Objet : Avis de l'Agence de l'eau Rhin-Meuse concernant la demande de renouvellement et d'extension de la carrière de Valff et Niedernai.

Par courrier électronique en date du 16 juillet 2025, vous sollicitez l'avis de l'AERM sur le renouvellement et l'extension de la carrière de Valff et Niedernai.

Figure 1 : Aperçu de la confluence entre l'Andlau et le Flussgraben

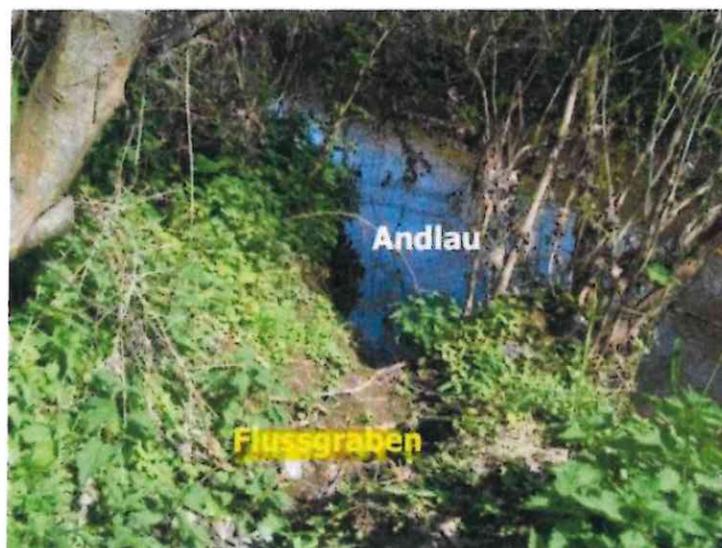
Les investigations de terrain réalisées sur le cours d'eau démontrent le caractère temporaire de son écoulement et les faibles enjeux hydro-biologiques et hydromorphologiques associés (2 espèces de poissons inventoriées : un gardon et 27 Pseudorasbora (espèce invasive)). De plus la confluence de ce petit affluent avec l'Andlau ne semble pas fonctionnelle.

Le lit projet est présenté ci-dessous :

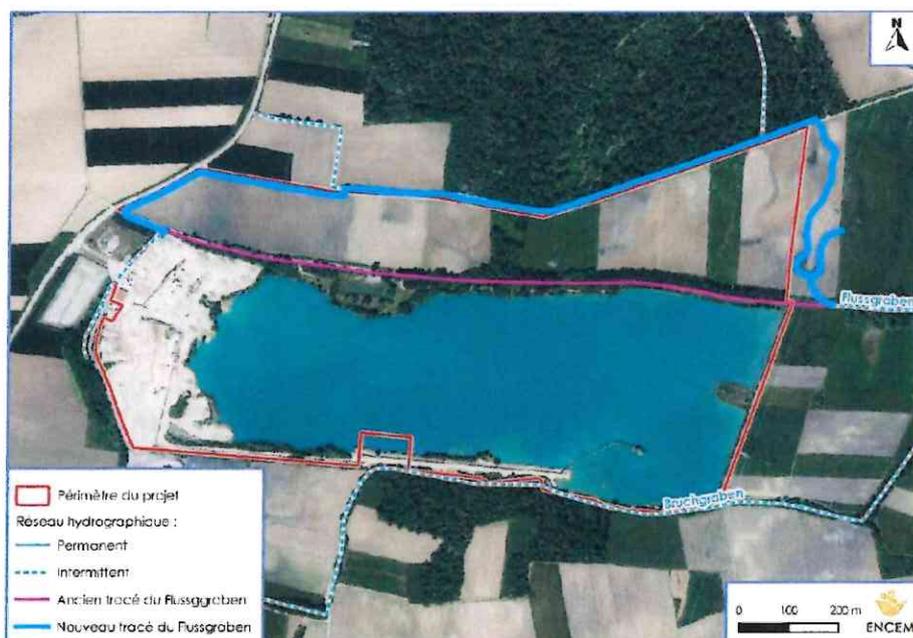
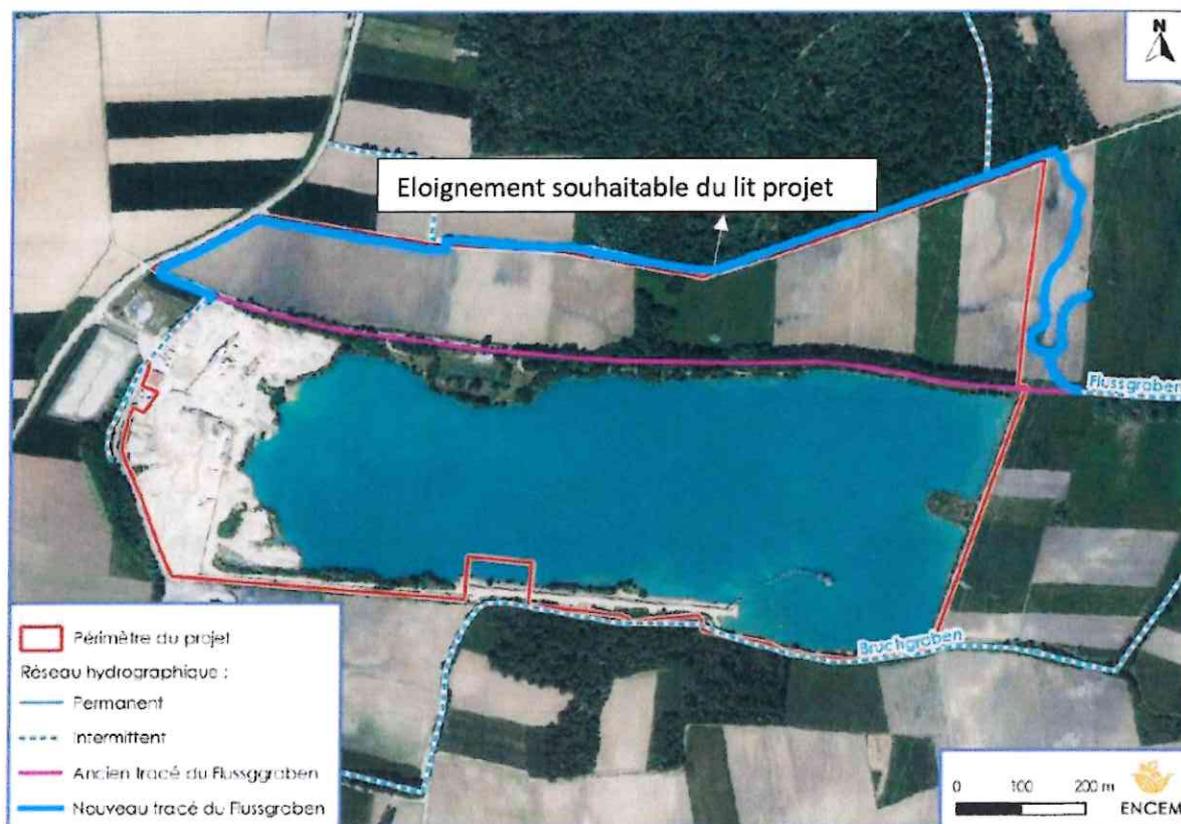
Toutefois le profil en long du cours d'eau ne sera pas retravaillé jusqu'à sa confluence avec l'Andlau, sous motif de ne pas impacter la zone humide par un effet drainant. **Le lit projet présentera donc une contre pente sur la partie aval** et fonctionnera davantage comme un espace humide lentique, favorable notamment aux amphibiens.

Le projet semble apporter davantage de bénéfices que d'impacts négatifs sur le fonctionnement de cet affluent, dont la dynamique et la morphologie sont actuellement altérées (hormis sur l'aspect ripisylve). Toutefois il serait **pertinent de ne pas reprendre le fossé routier comme lit projet** pour limiter notamment les risques de pollution du futur lit qui servira probablement de site de reproduction pour les amphibiens, au moins le long du massif boisé. Cela permettra d'également augmenter son potentiel biologique (diversification du profil, pentes douces etc...).

Le pétitionnaire précise que le nouveau tracé du Flussgraben sera éloigné d'a minima 8 m de l'extraction (contre 10m dans l'arrêté), le dossier présente une demande de dérogation à l'arrêté ministériel modifié du 22 septembre 1994.

Au regard des enjeux importants associés à ces sujets et pour ne pas créer de jurisprudence, il est demandé de ne pas accéder à cette demande et d'imposer une réduction de la surface d'exploitation pour être en conformité avec cet arrêté.

Néanmoins, des ajustements s'imposent afin d'assurer la conformité réglementaire, notamment vis-à-vis de l'arrêté ministériel du 22 septembre 1994. À ce titre, la demande de dérogation concernant la distance minimale entre le cours d'eau et la zone d'extraction ne peut être acceptée. Il convient donc d'imposer une réduction de la surface d'exploitation afin de respecter une distance minimale de 10 mètres, garantissant ainsi la stabilité des berges et la non-altération de l'espace de mobilité du Flussgraben.

Par ailleurs, il est recommandé d'écarter l'option d'un tracé de lit empruntant le fossé routier, afin de limiter les risques de pollution et de maximiser le potentiel écologique du nouveau linéaire. Enfin, la mise en œuvre d'Obligations Réelles Environnementales (ORE) pour sécuriser la pérennité des mesures compensatoires apparaît opportune.
